株式会社ハーモニック・ドライブ・システムズ

RSF-supermini, RSF-mini シリーズアース線変更に関するお知らせ

RSF-5A・5B 外観

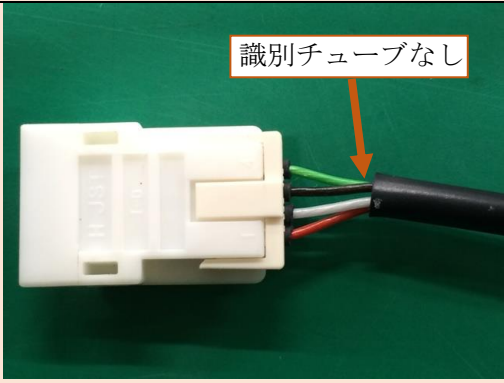
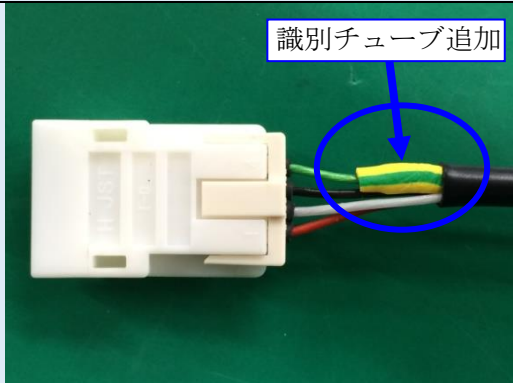
変更前	変更後
コネクタ部	 <p>識別チューブなし</p>	 <p>識別チューブ追加</p>
全体外観	 <p>識別チューブ以外の 外観変化なし</p>	 <p>識別チューブ</p>

RSF-8B・11B・14B 外観

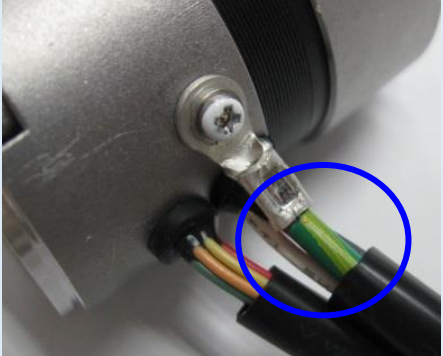
変更前	変更後
アース線	 <p>変更前</p>	 <p>変更後</p>
アース線接続部	 <p>変更前</p>	 <p>変更後</p>
